改善箇所説明図

■ 改善箇所部位

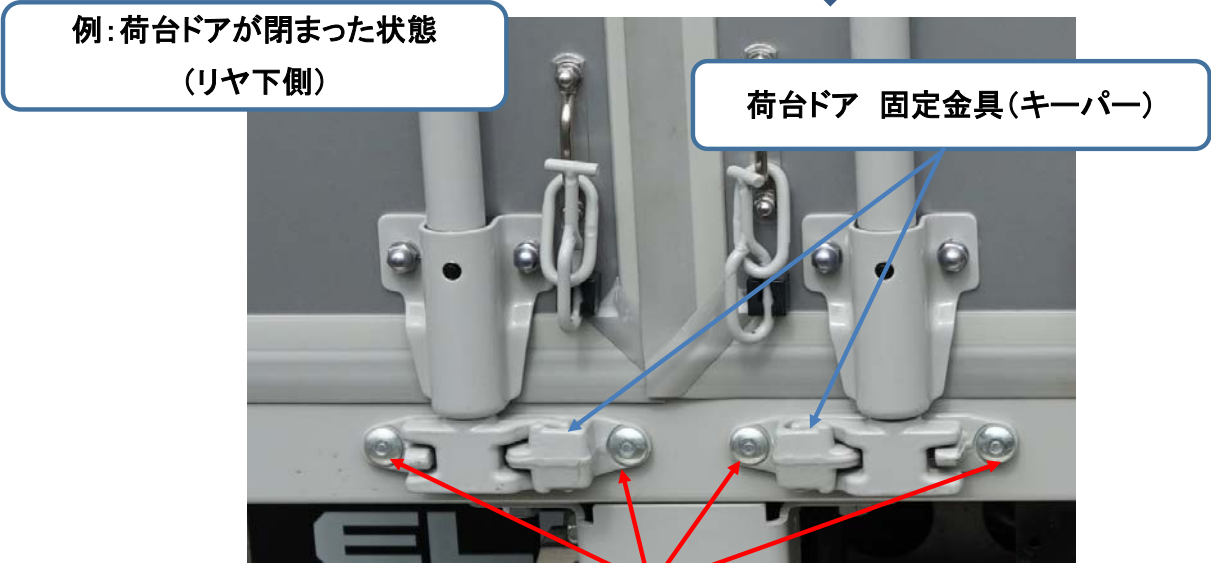
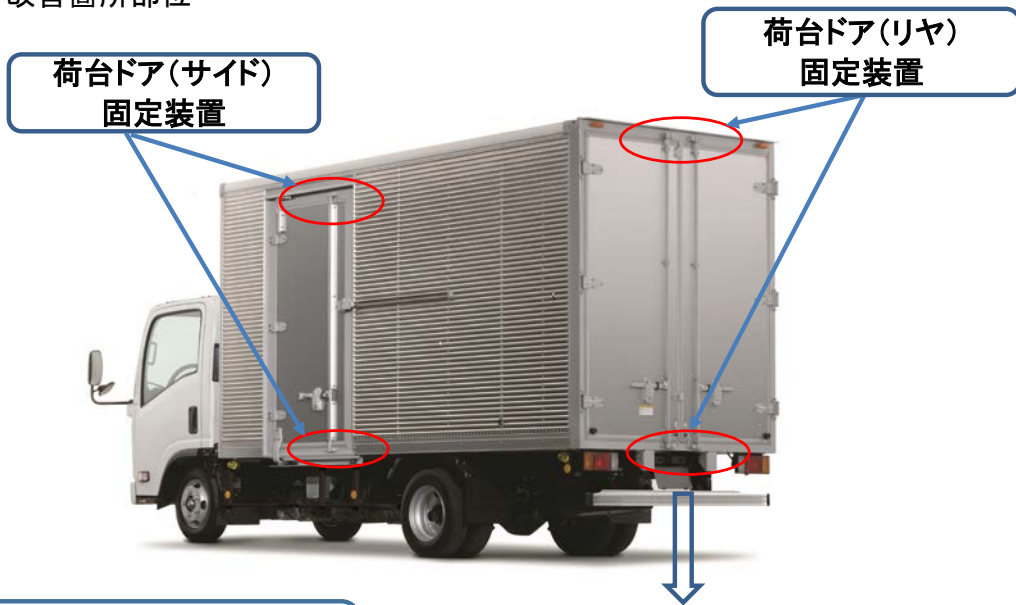
荷台ドア固定装置を締結しているリベットからボルトおよびナットに締結方法を変更する。

荷台ドア固定装置において、作業指示が不適切なため、荷台フレーム側の当該装置締結用の孔径が過大なものがある。そのため、固定装置に隙間ができ、ドアの水密性が保てないおそれがある。

全車両、荷台ドア固定装置を締結しているリベットからボルト及びナットに締結方法を変更する。

改善実施車両は、荷台ドア固定金具(キーパー)の締結部がボルトであることで識別できる。
